SERVICE INFO – INA 0014

Ny skrue – strammerulle 531 0274 30

Bilernes producenter:	Audi, Volkswagen
Modeller:	
Audi	A6
Volkswagen	T4, LT 28-35, LT 28-46
Motorer:	2.4 D, 2.5 TDI
LuK-AS-nr.:	531 0274 30
OE-nr.:	074 1092 43 R 074 1092 43 (erstattet) 074 1092 43 G (erstattet) 074 1092 43 F (erstattet)

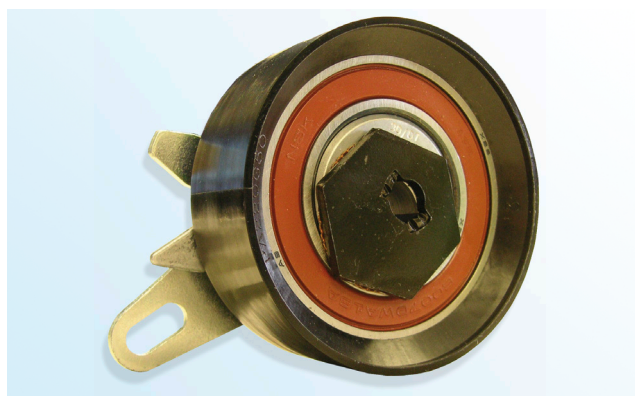
Indenfor rammerne af fortsat udvikling af vores produkter leverer LuK-AS en ny skrue (figur 3) med strammerulle 531 0274 30.

- Skrue med et fladt Torx-hoved
- Skruehoved \varnothing 18,5 mm
- Styrkeklasse 10.9
- Middel til at sikre skruen på gevindet
- Forøget selv-låsende egenskab

LuK-AS anbefaler, at den originale skrue (figur 2) erstattes med den leverede skrue.

Strammingsmomentet: $20 \pm 1,5$ Nm
